EIC-Lanamme-INF-0556-2023

INFORME DE INSPECCIÓN

INSPECCIÓN N.º 3 DE LA CONSTRUCCIÓN DE PUENTES DEL PROYECTO DE DISEÑO, REHABILITACIÓN Y AMPLIACIÓN DE LA RUTA NACIONAL N.º 32

Figura 39. Agrietamiento de la carpeta asfáltica a lo largo del borde de la losa de aproximación del puente nuevo sobre el río Cuba. **(a)** Vista general Acceso 1. **(b)** Vista general Acceso 2.

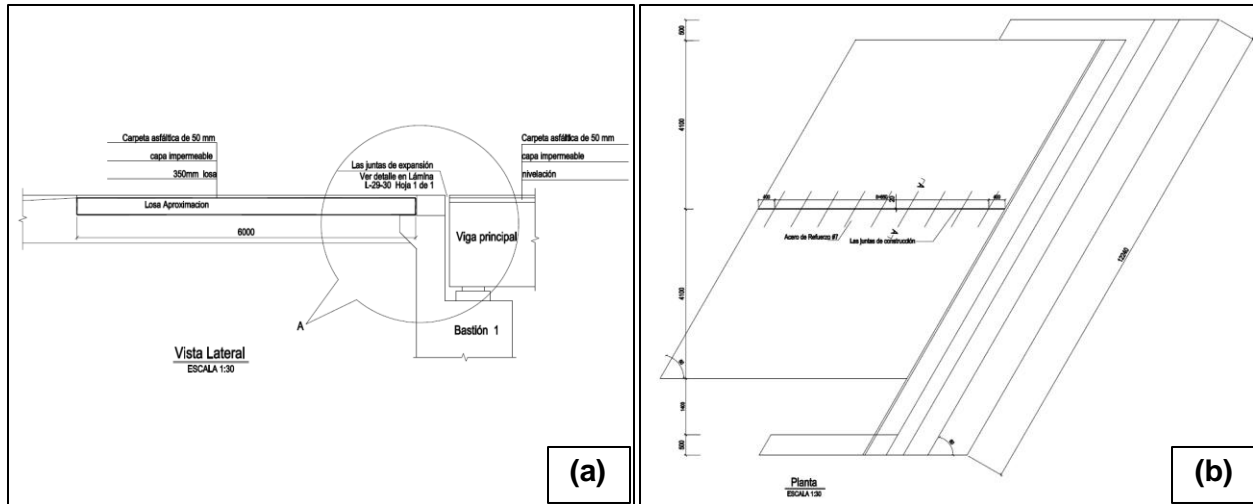
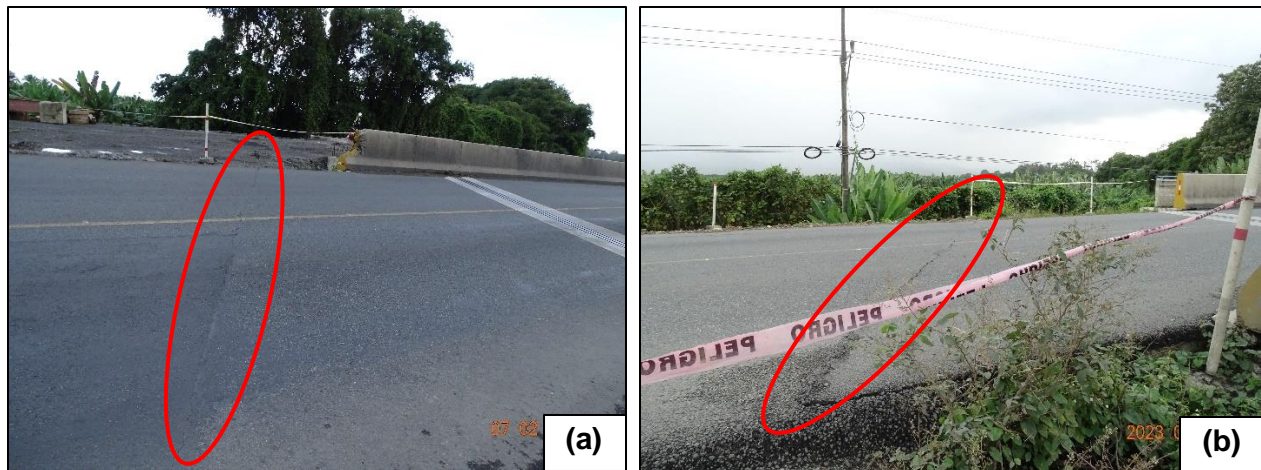
- A. El puente nuevo sobre el río Cuba presenta un detalle similar de losas de aproximación y rellenos de aproximación que el puente nuevo sobre la Quebrada Calderón (ver Observaciones 5.7.1(A), 5.7.1(B), Figuras 28 y 29), con la única diferencia de que la losa de aproximación presenta un sesgo de 30° (ver Figura 38).

- D. En la memoria de cálculo de las losas de aproximación de los puentes nuevos del proyecto (CHEC, 2018) se demuestra que la losa tiene suficiente resistencia para soportar los esfuerzos debidos al peso propio, peso de la carpeta asfáltica y cargas vehiculares, habiéndose obtenido una relación capacidad/demanda de 2.93 para el diseño por flexión.

2. Solicitar a la Administración una respuesta por escrito en la que indique:
 - a) El plan de intervención que seguirá el Contratista para corregir el problema de asentamiento o pérdida de los rellenos de aproximación en los accesos, así como para reparar los elementos de los accesos que se han visto dañados a raíz de este problema (carpeta asfáltica, barrera vehicular en el caso del puente sobre el río Toro).

Figura 42. Agrietamiento de la carpeta asfáltica a lo largo del borde de la losa de aproximación del puente nuevo sobre el río Rojo. **(a)** Vista general Acceso 1. **(b)** Vista general Acceso 2.

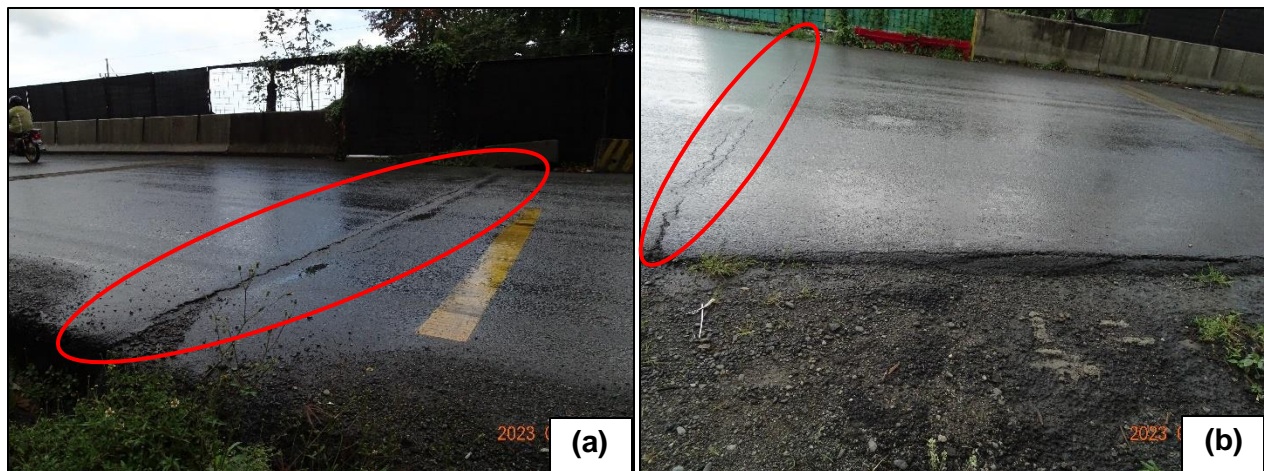
- A. El puente nuevo sobre el río Rojo presenta el mismo detalle de losas de aproximación y rellenos de aproximación que el puente nuevo sobre la Quebrada Calderón (ver Observaciones 5.7.1(A), 5.7.1(B), Figuras 28 y 29).
- B. Al momento de la visita se pudo observar agrietamiento de la carpeta asfáltica a lo largo del borde del extremo de la losa de aproximación de ambos accesos (ver Figuras 42a y 42b).

- C. El agrietamiento observado es un indicio de que existe un asentamiento o pérdida del relleno de aproximación. Algunas posibles causas de este problema incluyen una mala compactación del relleno de aproximación durante el proceso constructivo, o bien, la erosión del relleno producto del flujo de agua que no haya sido evacuada satisfactoriamente a través de los sistemas de drenaje (Saride et al, 2009).
- D. En la memoria de cálculo de las losas de aproximación de los puentes nuevos del proyecto (CHEC, 2018) se demuestra que la losa tiene suficiente resistencia para soportar los esfuerzos debidos al peso propio, peso de la carpeta asfáltica y cargas vehiculares, habiéndose obtenido una relación capacidad/demanda de 2.93 para el diseño por flexión.

Figura 44. Detalle de las escolleras ligadas con mortero del puente nuevo sobre el río Rojo.

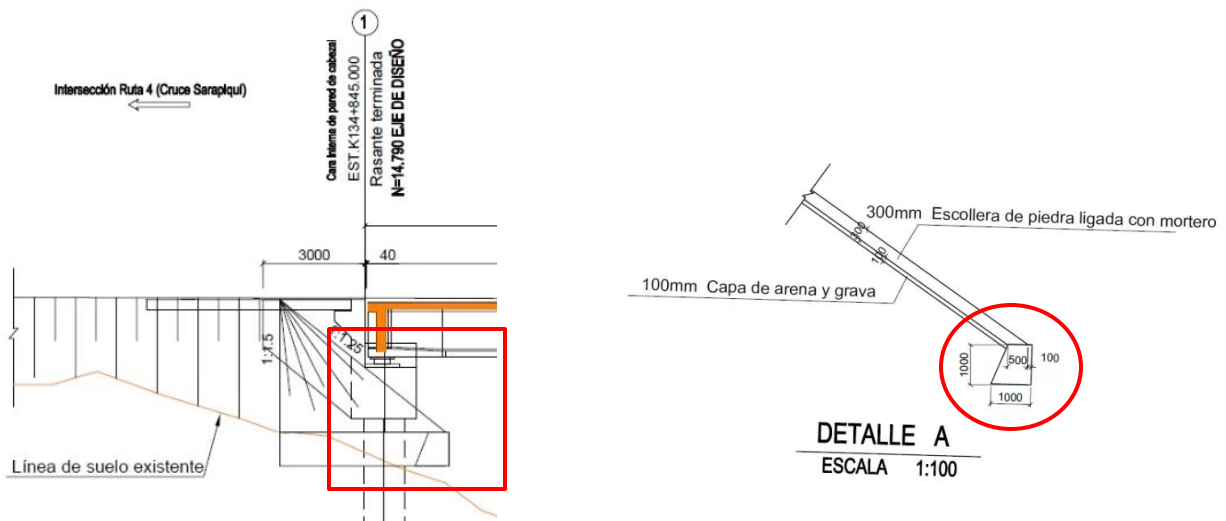
- A. Se pudo observar socavación en la base de las escolleras ligadas con mortero de ambos bastiones (ver Figura 43).
- B. Según el detalle mostrado en los planos estructurales del puente, las escolleras son de 300 mm de espesor y deben contar con un dado de 1 metro de profundidad en la punta (ver Figura 44).
- C. En sitio no se observó el elemento de protección de 1 metro de profundidad en la punta de las escolleras que está indicado en los planos estructurales (ver Figuras 43 y 44).

1. Solicitar el criterio técnico del Programa de Ingeniería Geotécnica en lo que respecta a:
 - a) La socavación observada en la base de las escolleras ligadas con mortero.
 - b) La ausencia del elemento de 1 metro de profundidad en la base de la escollera que se indica en el detalle de los planos estructurales y su efecto sobre el comportamiento y durabilidad de esta.
2. Solicitar a la Administración una respuesta por escrito en la que indique:
 - a) El motivo de que no se haya construido el elemento de 1 metro de profundidad en la punta de la escollera que se indica en el detalle de los planos estructurales.
 - b) El plan de intervención que seguirá el Contratista para corregir la socavación en la base de las escolleras.

Figura 46. Agrietamiento de la carpeta asfáltica a lo largo del borde de la losa de aproximación del puente nuevo sobre el río Rojo. **(a)** Vista general Acceso 1. **(b)** Vista general Acceso 2.

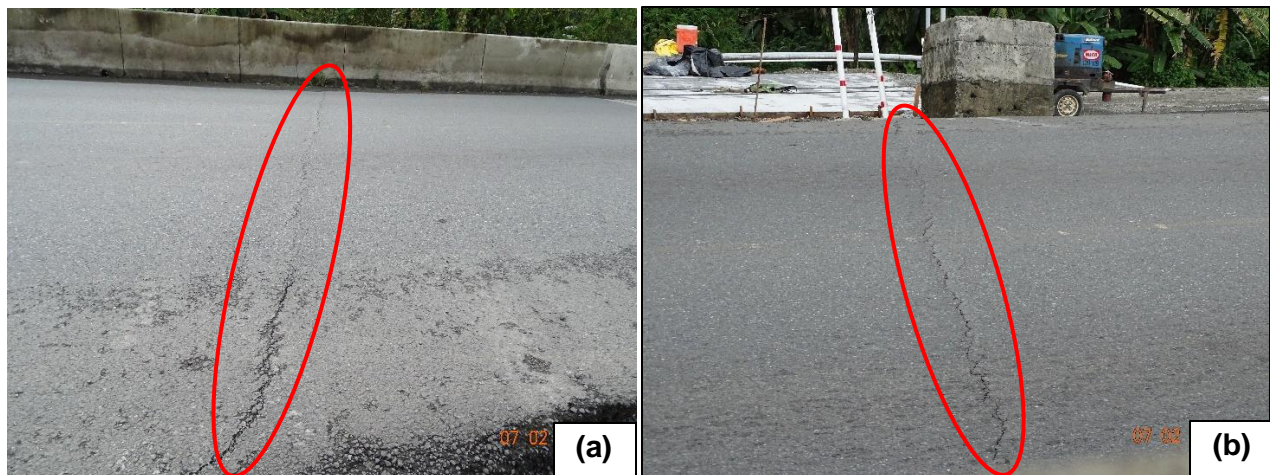
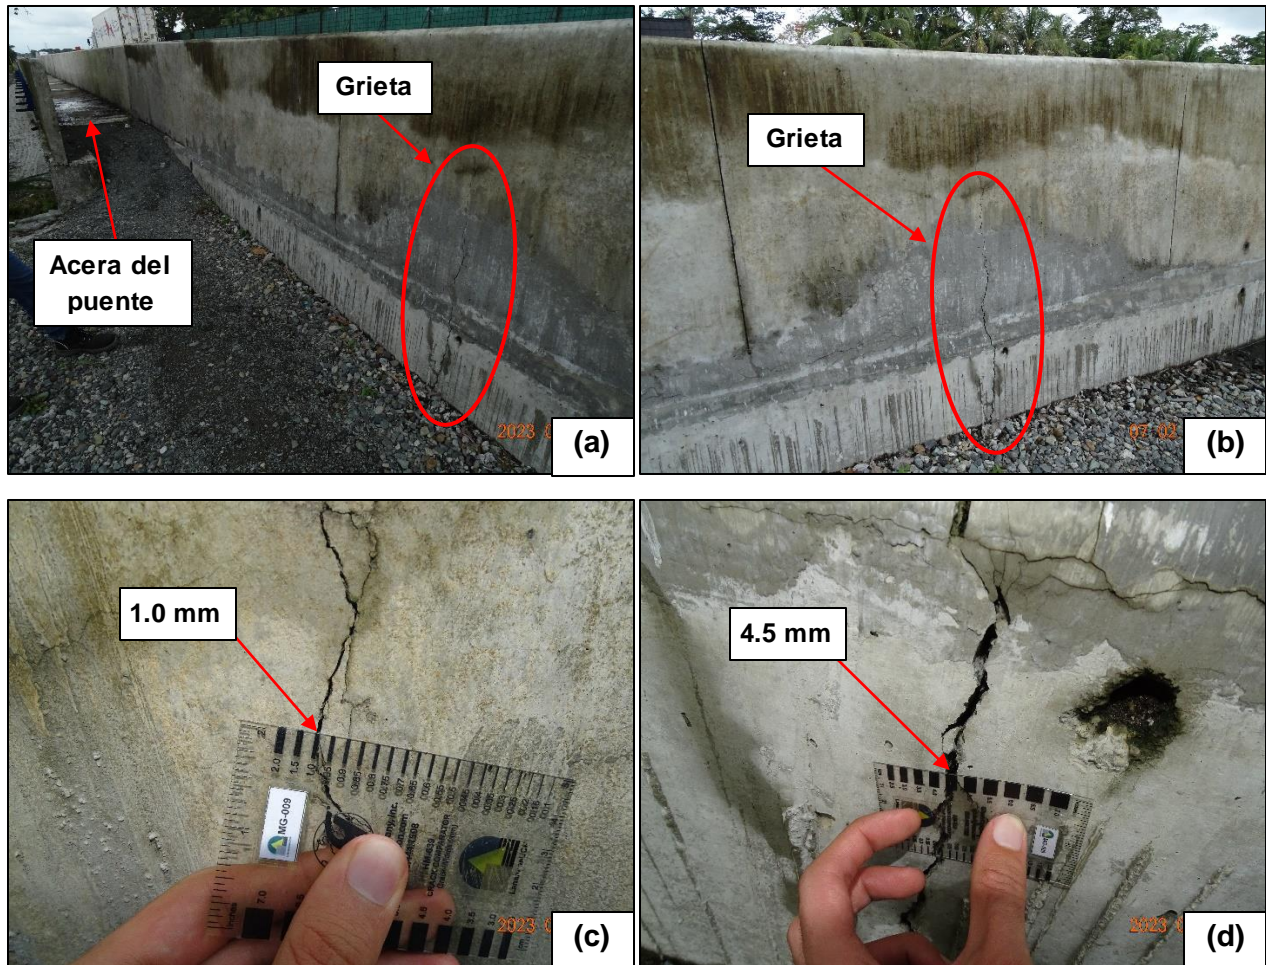
- A. El puente nuevo sobre el río Toro presenta un detalle similar de losas de aproximación y rellenos de aproximación que el puente nuevo sobre la Quebrada Calderón (ver Observaciones 5.7.1(A), 5.7.1(B), Figuras 28 y 29), con la única diferencia de que la losa de aproximación presenta un sesgo de 15° (ver Figura 34).
- B. Al momento de la visita se pudo observar agrietamiento de la carpeta asfáltica a lo largo del borde del extremo de la losa de aproximación de ambos accesos (ver Figura 46).

- E. En la memoria de cálculo de las losas de aproximación de los puentes nuevos del proyecto (CHEC, 2018) se demuestra que la losa tiene suficiente resistencia para soportar los esfuerzos debidos al peso propio, peso de la carpeta asfáltica y cargas vehiculares, habiéndose obtenido una relación capacidad/demanda de 2.93 para el diseño por flexión.
